AANBIEDINGSBRIEF

Verzoek aan college om de raad te informeren over de stand van zaken m.b.t. de leefbaarheidsimpuls in Zevenbergschen Hoek.

Overzicht van opmerkingen varianten Leefbaarheidsimpuls Zevenbergschen Hoek

Route 1 Var. 4C

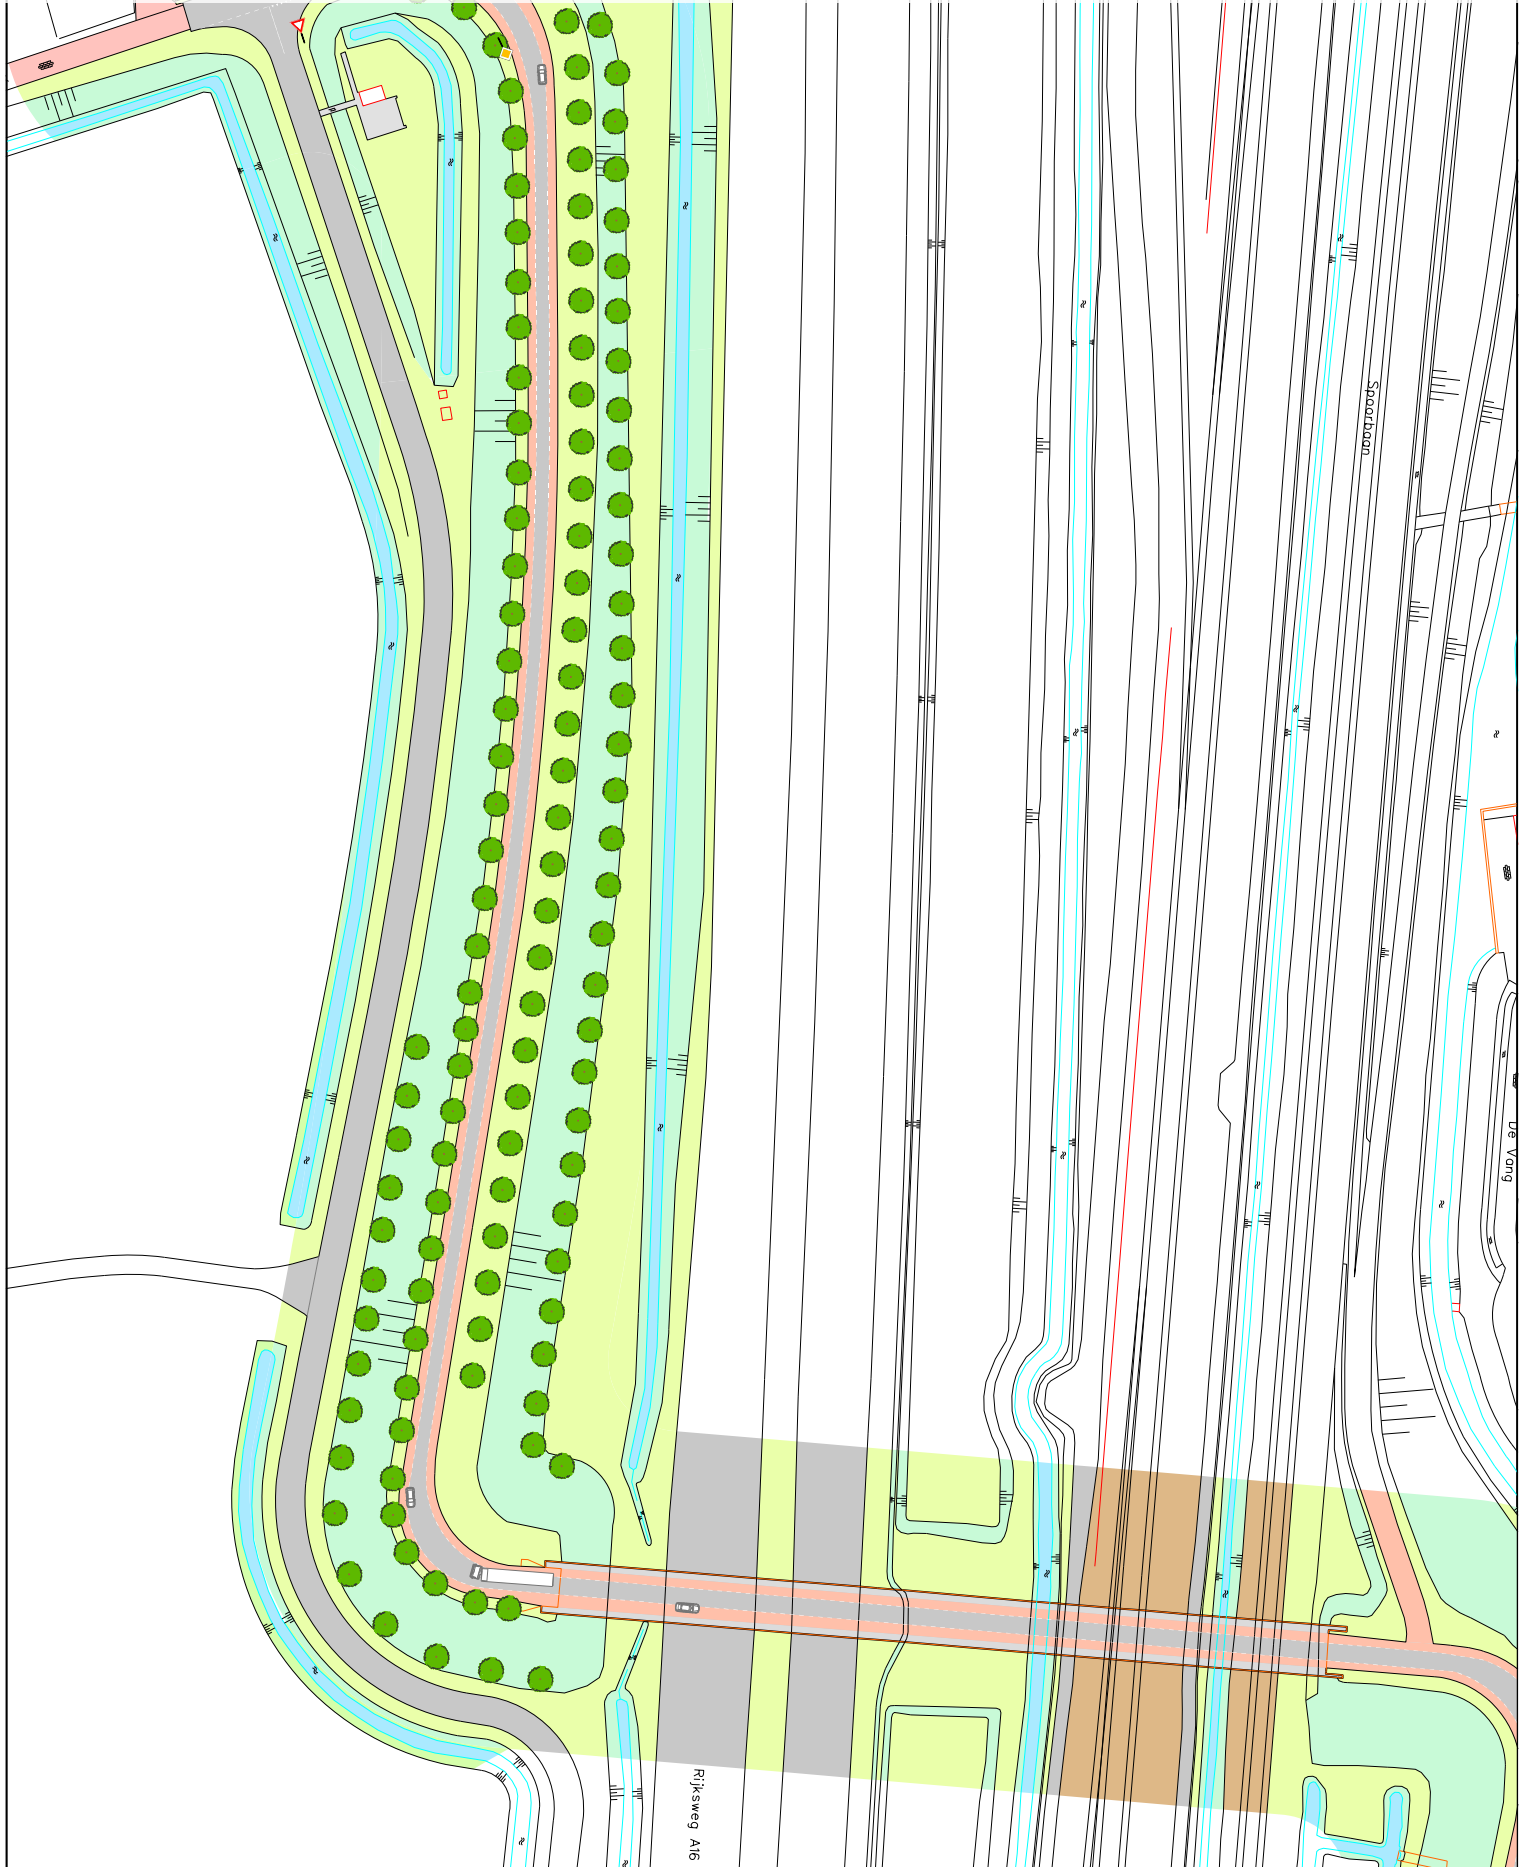
11. Als voor deze variant gekozen mocht worden, dan breng ik nogmaals de suggestie in voor een waarschuwingsinstallatie FIETSERS OP DE RIJBAAN met gele knipperlichten als zich fietsers op het viaduct of de toeritten bevinden. Deze kan in werking gezet worden d.m.v. drukknoppen of door automatische detectie.

Reactie gemeente: deze optie wordt meegenomen in "route 1, variant 4C".

Route 3 (Profiel Driehoefijzerstraat-Hoofdstraat; handhaven bestaande situatie.)

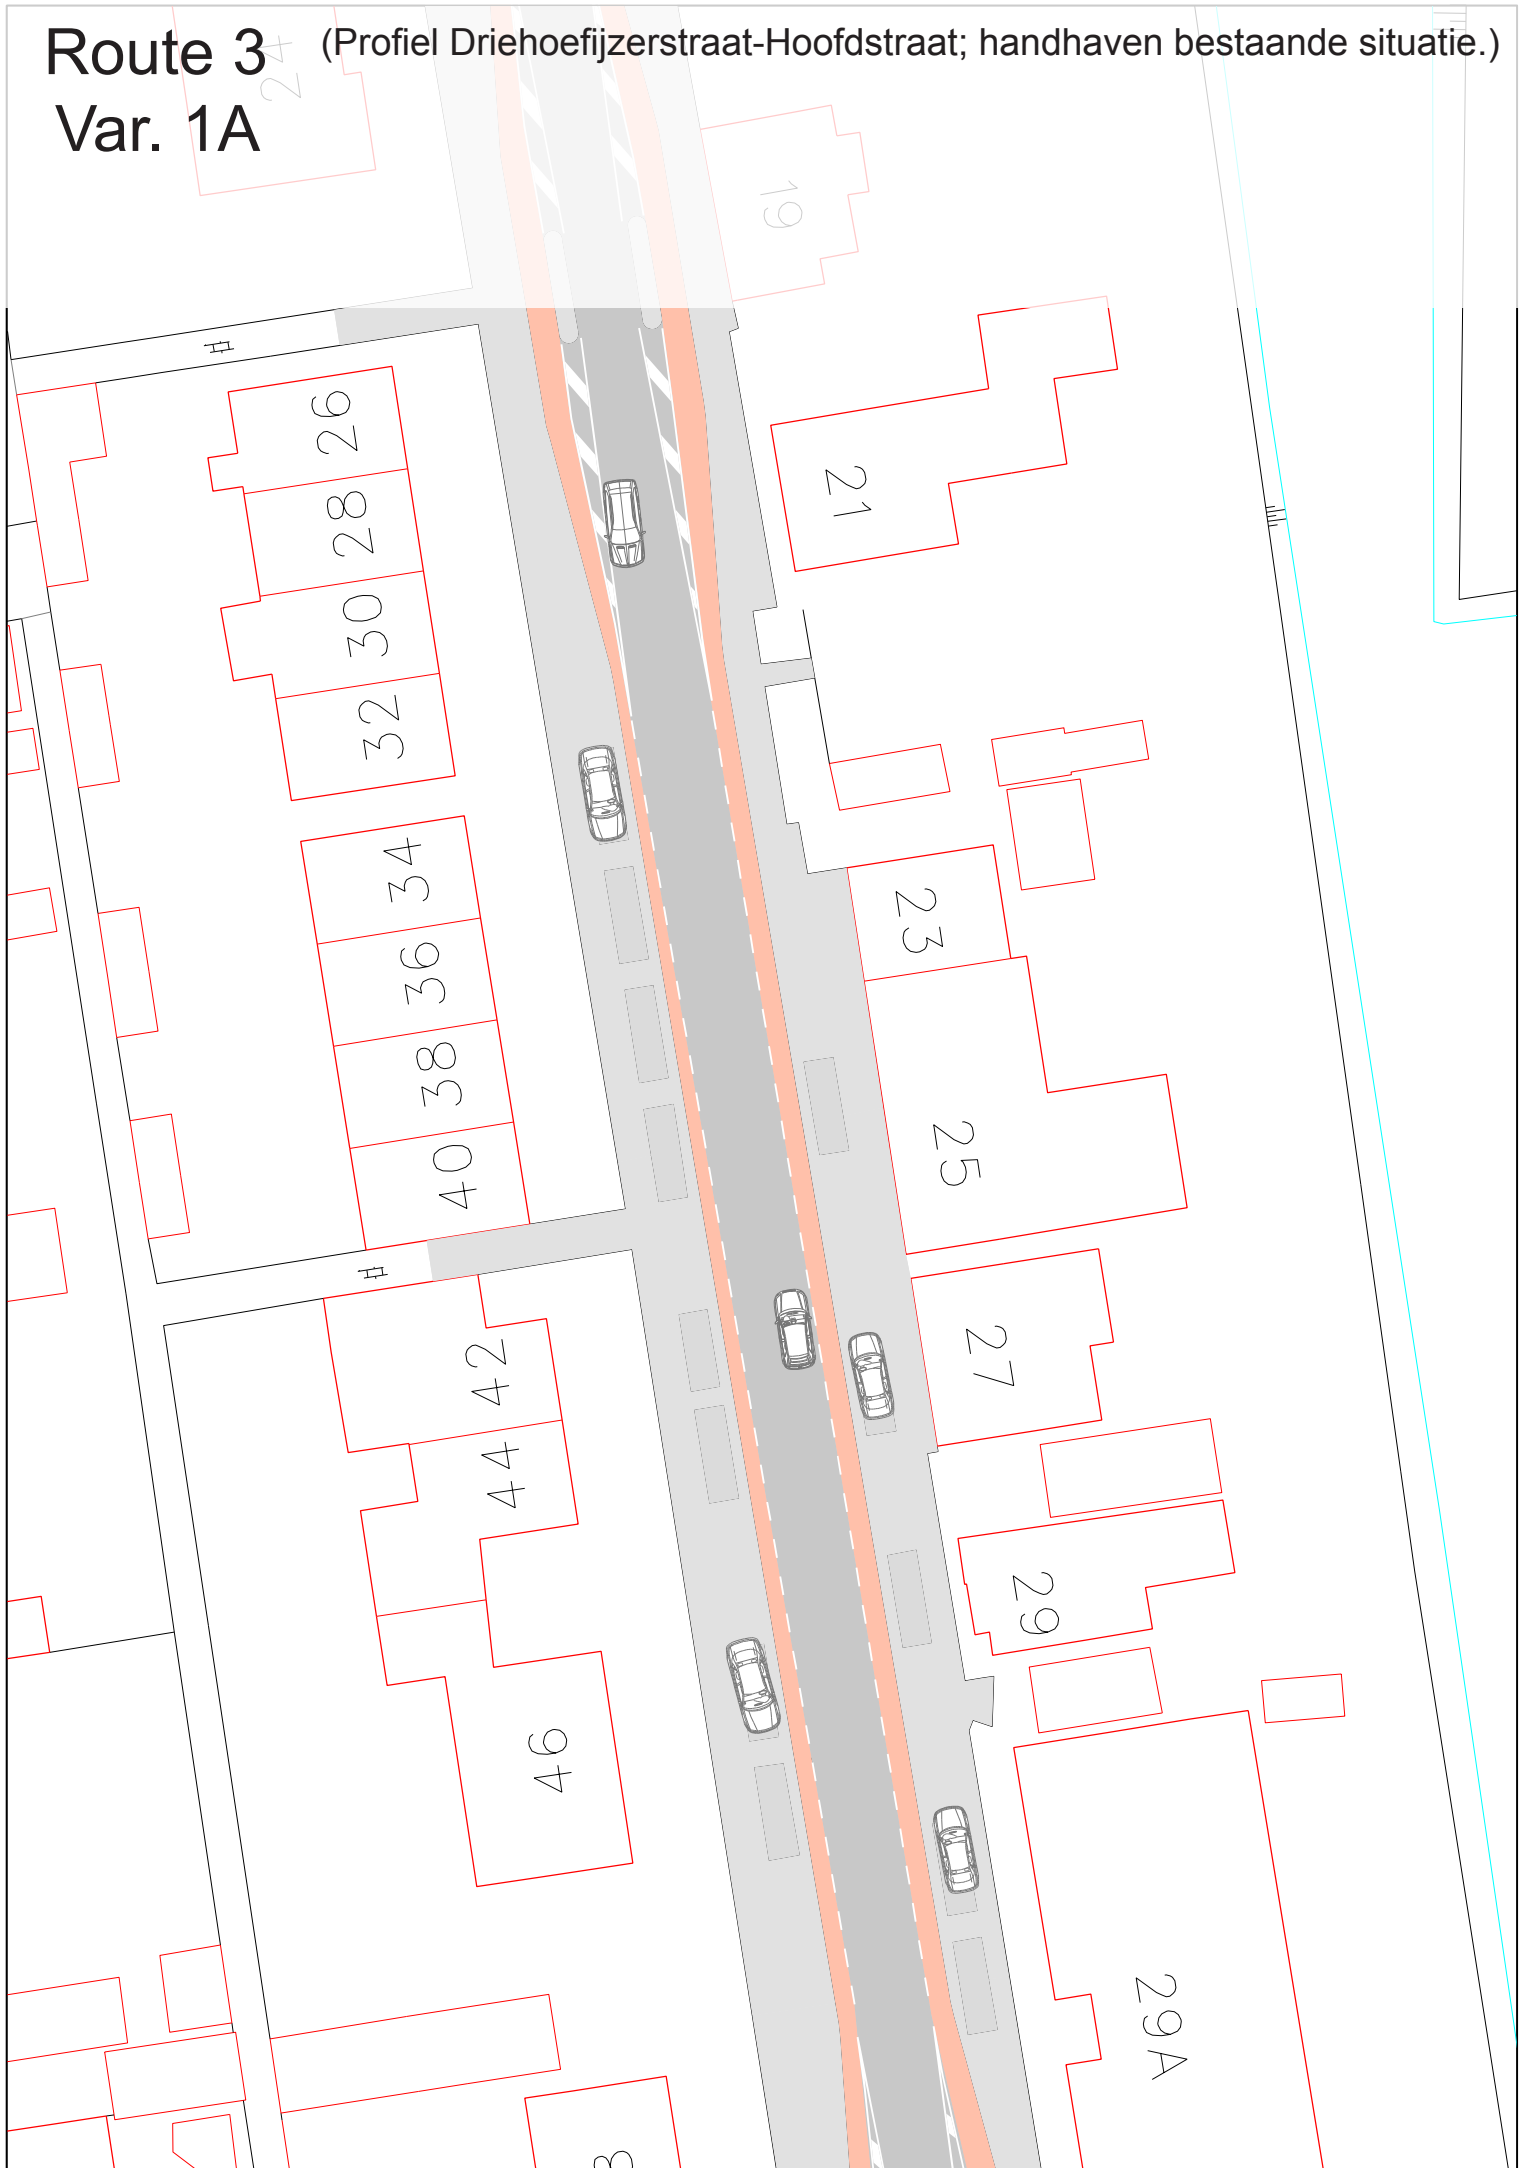
16. Ons is nog niet helemaal duidelijk of het noordelijke deel van de Hoofdstraat (oude Brugstraat) ook bij de profielwijziging wordt betrokken. Graag ontvangen wij daarover informatie.

17. In het rapport van GoudappelCoffeng is ook een aanpassing voorgesteld en afgebeeld van het wegprofiel van het smalste gedeelte van de Hoofdstraat vanaf de noordzijde dat direct aansluit op de

kruisung met het Plein 1940. Dit is tot op heden buiten de voorstellen gebleven en niet als variant uitgewerkt. Het wegdek is aldaar in deplorabele staat met scheuren in het verlengde van, en stukken uit, het asfalt. Bovendien is tussen de huisnummers 18 en 27 het asfalt van de rijbaan over de volle breedte op twee plaatsen dwars doorgezaagd in 1994, waardoor het zwaar geladen vrachtverkeer nog steeds oplopende schade veroorzaakt aan de belendende huizen door de zware klappen en trillingen. Wat is de reden ervan dat dit tot dusver in de onderhavige leefbaarheidimpuls buiten beschouwing is gelaten?

18. Voorts wil ik nogmaals met klem de noodzaak onder aandacht brengen om een algeheel inrijverbod voor vrachtverkeer vanaf het Plein 1940 in noordelijke richting door de Hoofdstraat in te stellen. Vrachtwagenverkeerszondaars, die eerdere aanwijzingen genegeerd hebben, dienen hierdoor op Plein 1940 te moeten keren. Aan noodzakelijk bedienend vrachtverkeer kan op verzoek bij de Gemeente ontheffing worden verkregen.

19. Onze voorkeur gaat uit naar variatie IB maar dan wel voor de Hoofdstraat vanaf Ewoudsdam tot aan het spoor, zodat eindelijk de middenstrook zoals hij nu is, weggaat. Voor de Hoofdstraat vanaf de andere kant van het dorp vinden wij het goed als de situatie zo blijft.

Reactie gemeente: het routeontwerp loopt van bebouwde kom grens tot bebouwde kom grens (daar waar het de komgrens staat aangegeven).

Reactie gemeente: het gedeelte van de Hoofdstraat tussen huisnummers 18 en 27 maakt gewoon onderdeel uit van het routeontwerp. De in de werkgroep besproken varianten zijn ook op deze locatie van toepassing.

Reactie gemeente: Voor zowel de noordelijke als de zuidelijke entree van het dorp wordt voorgesteld om een verbod voor vrachtverkeer in te stellen. Alleen bestemmingsverkeer kan, in dat voorstel, via de route De Vlijt-Bloemendaalse Zeedijk de kern bereiken.

Reactie gemeente: het routeontwerp wordt nu in principe voor de gehele route (van bebouwde kom grens tot bebouwde kom grens) vorm gegeven. Het gedeelte Ewoudsdam maakt daar onderdeel van uit. Zoals eerder aangegeven is de planning van de daadwerkelijke realisatie onderdeel van nadere uitwerking.

Route 3 Var. 2A

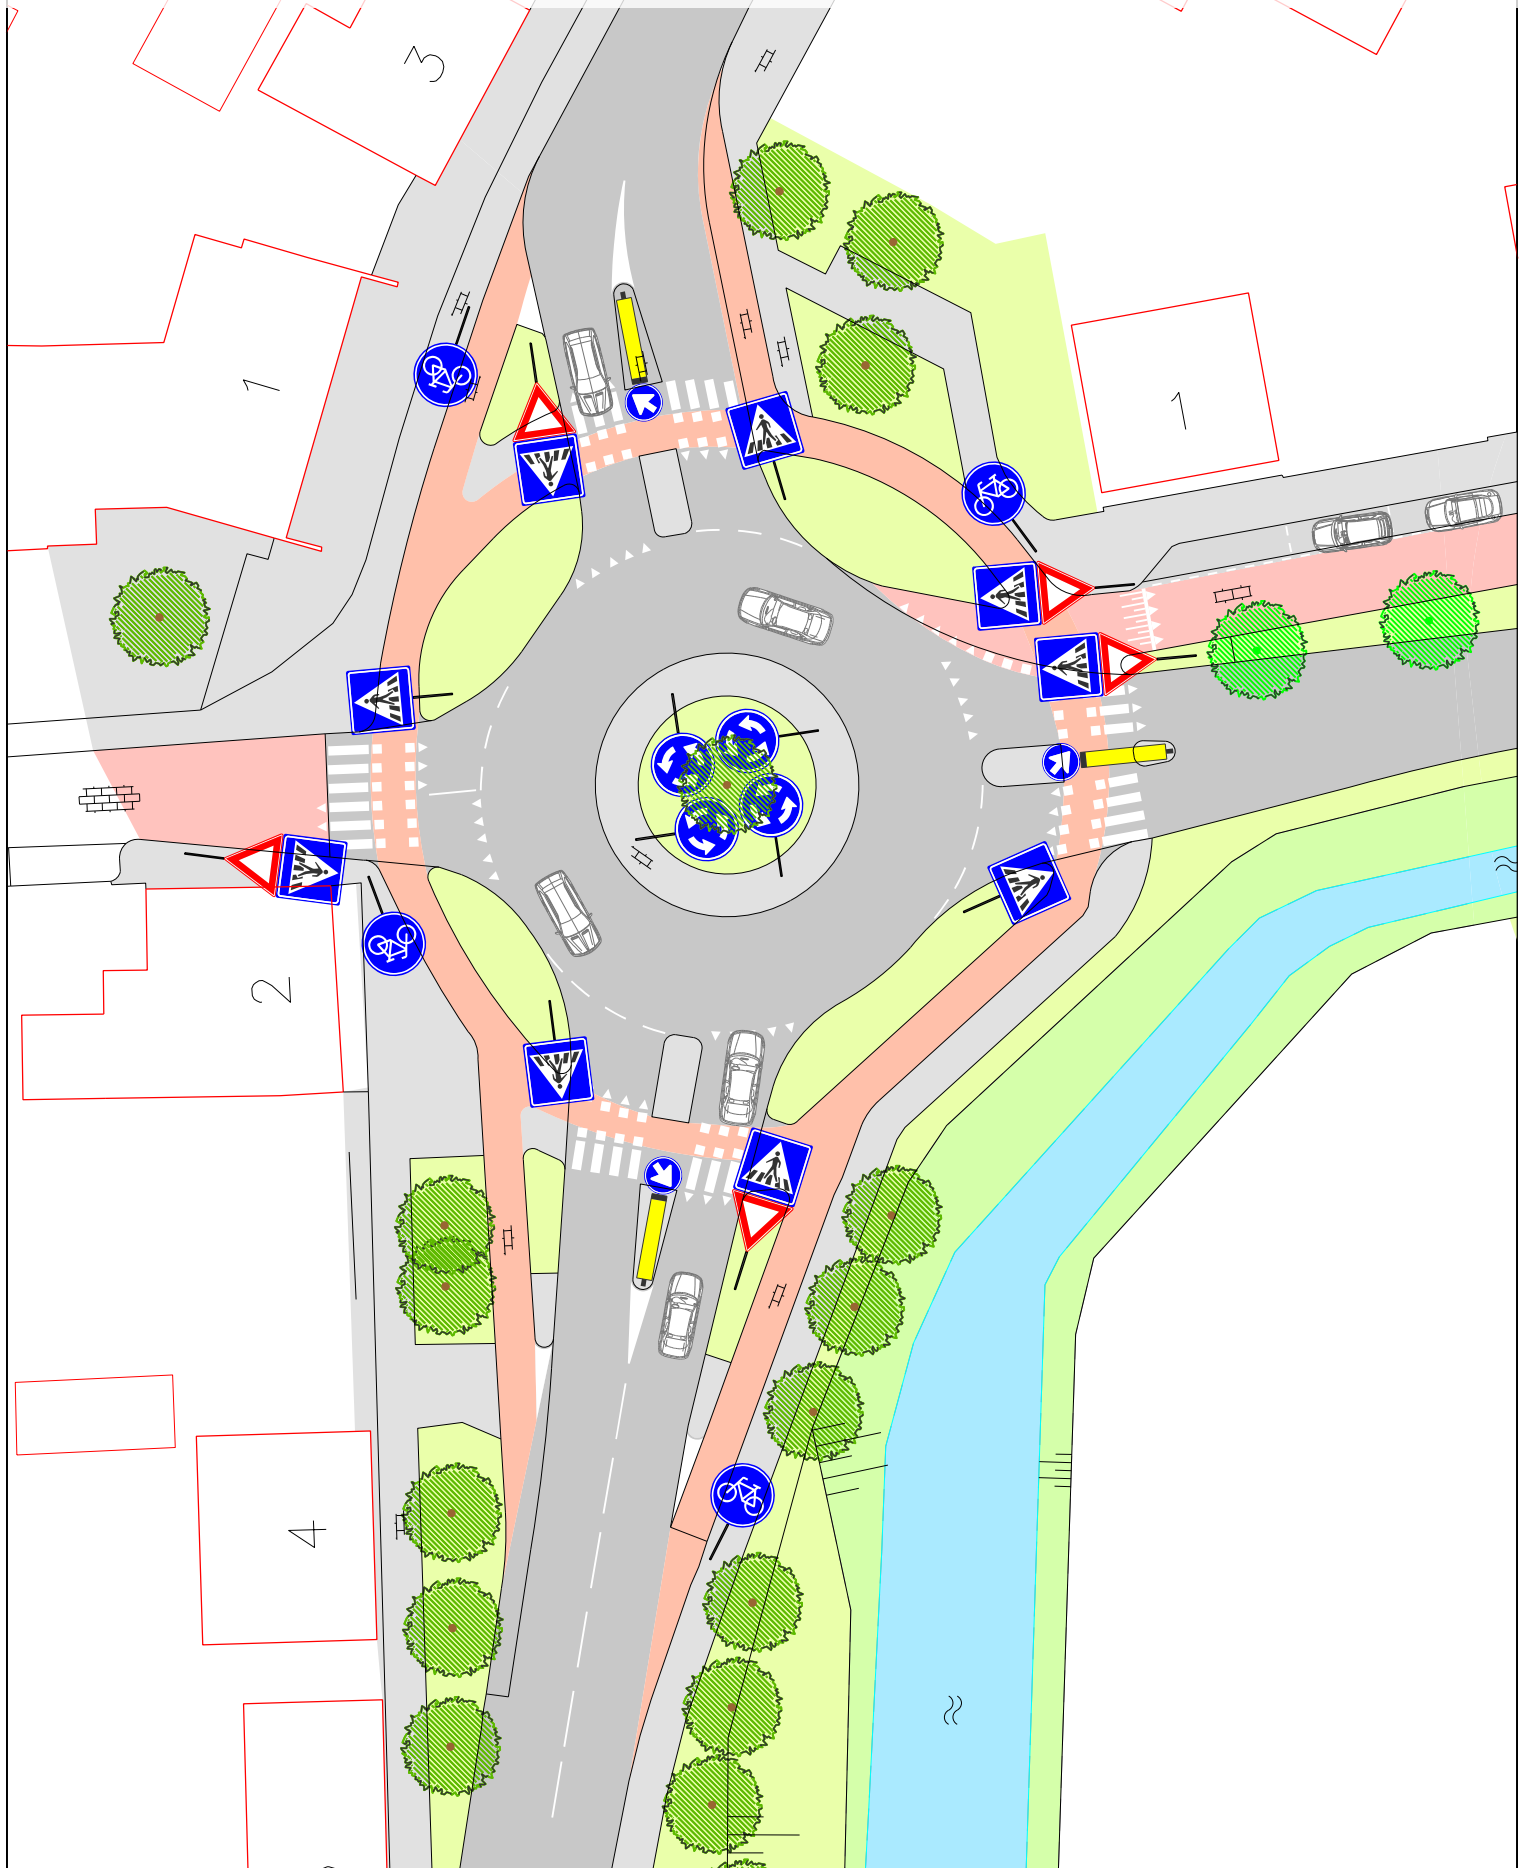
20. Gelet op het gestelde bij variant 2B, lijkt mij het handhaven van de bestaande situatie (variant 2A) met de rotonde nog het beste. Deze is veiliger voor fietsers en voetgangers en het geldt voor een wijziging aldaar hoeft niet langer deel uit te maken van het kostenplaatje van de totale aanpak van de leefbaarheidsimpuls.

21. In de werkgroep kwam, na stemming, variant 2B als gewenst naar voren. Kritisch bekeken kunnen fietsers, met name bij de korte bocht langs de boom, in het gedrang komen door het autoverkeer. Bij nadere overweging ontstaat bij deze variant het nadeel van het kunnen rijden met verhoogde snelheid door de alsdan ontstane, meer geleidelijke bocht van de Bloemendaalse Zeedijk naar de Hoofdstraat v.v. waardoor o.a. de oversteek van en naar Huize St. Martinus door bejaarden tot een hogere gevaarzetting dan nu reeds aanwezig zal leiden.

Reactie gemeente: de beoordeling van de varianten kan na uitwerking plaatsvinden in de werkgroep.

Reactie gemeente: deze overweging kan bij de beoordeling van de varianten worden ingebracht.
